改善箇所説明図

基準不適合発生箇所

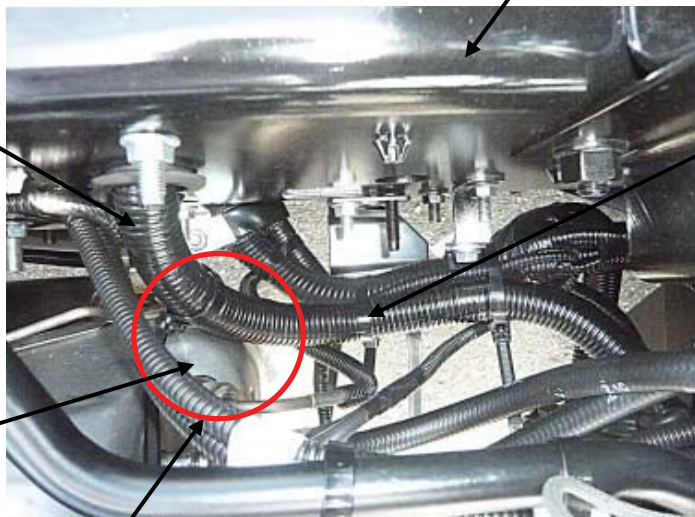
スタータケーブルを固定するための結束バンド取付作業が不適切なため、スタータケーブルとUDPC（ディーゼル微粒子除去装置）の排気温度センサー部のマフラーカバーの隙間が少なくなるものがある。そのため、そのままの状態で使用を続けると、当該ケーブルの外装コルゲートチューブがマフラーカバーと干渉することで溶損し、最悪の場合、スタータケーブルの被覆が溶損し短絡するため、エンジンの始動ができなくなるおそれがある。

全車両、スタータケーブルの結束バンド位置を点検し、不適切な場合には正規位置に修正するとともに、マフラーカバーとの隙間を確保するための結束バンドを追加する。また、コルゲートチューブに溶損がある場合は、新品のコルゲートチューブで修理し、スタータケーブルの被覆に溶損がある場合には、新品ケーブルと交換する。
